RENESAS TECHNICAL UPDATE

製品分類	開発環境	発行番号	TN-EML-112A/JA	Rev.	第 1 版
題名	H8S ファミリ用 E10A エミュレータユーザズマニュアル 別冊 H8S/2114F E10A エミュレータ製品固有ガイド エミュレータ結線図の誤記訂正について		情報分類	ドキュメント訂正追加等	
適用製品	H8S/2114F E10A エミュレータ 型名：HS2114KCM01H HS2114KCI01H	対象ロット等 V1.0.00	関連資料	H8S ファミリ用 E10A エミュレータユーザズマニュアル 別冊 H8S/2114F E10A エミュレータ製品固有ガイド RJJ10B0105-0100H 第 1 版

図1.3 E10Aとの接続例

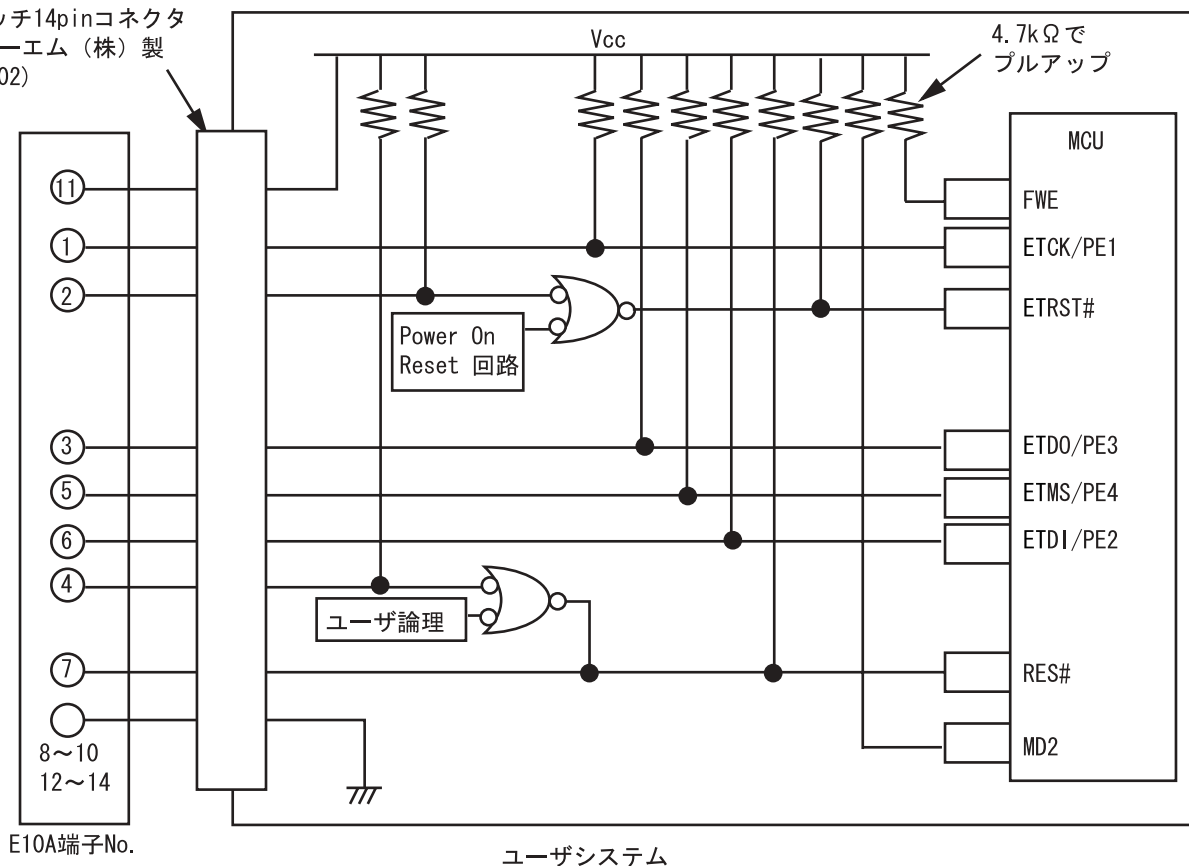
訂正(1)：P.4 図 1.3

- ・H-UDIポートコネクタの4ピンのRES#はE10AエミュレータがMCUに対して出力する信号線です。ユーザ論理のリセット回路と4ピンのRES#を上記の論理でMCUに結線してください。
- ・H-UDIポートコネクタの7ピンのRES#はE10AエミュレータがMCUのRES#端子をモニタする信号線です。プルアップの上、H-UDIポートコネクタの7ピンに結線してください。

(変更後)MD2 端子をプルアップに接続してください。詳細に関しては訂正(3)を参照願います。

図 1.5 E10A エミュレータと MD2 端子

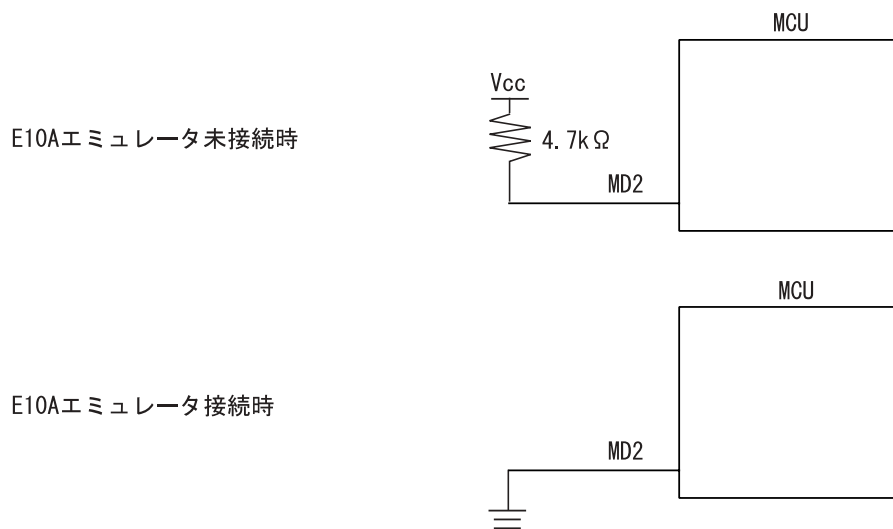
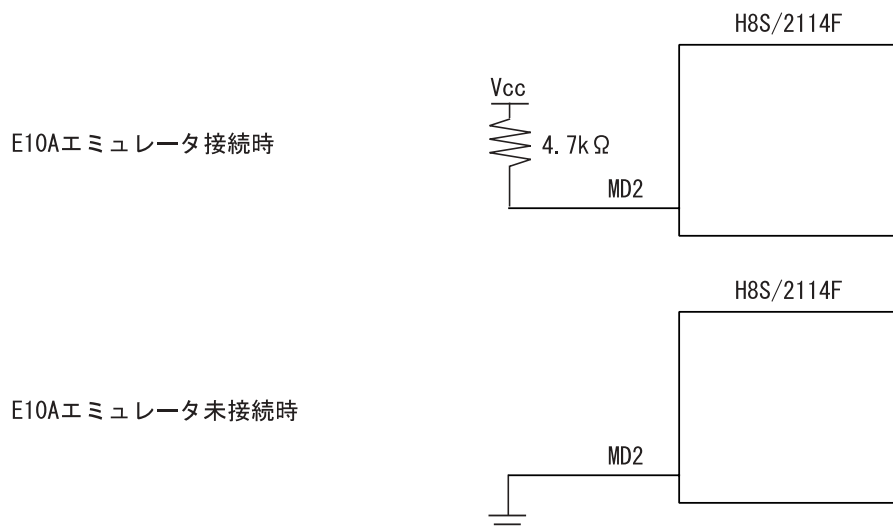
訂正(3)：P.5 図 1.5
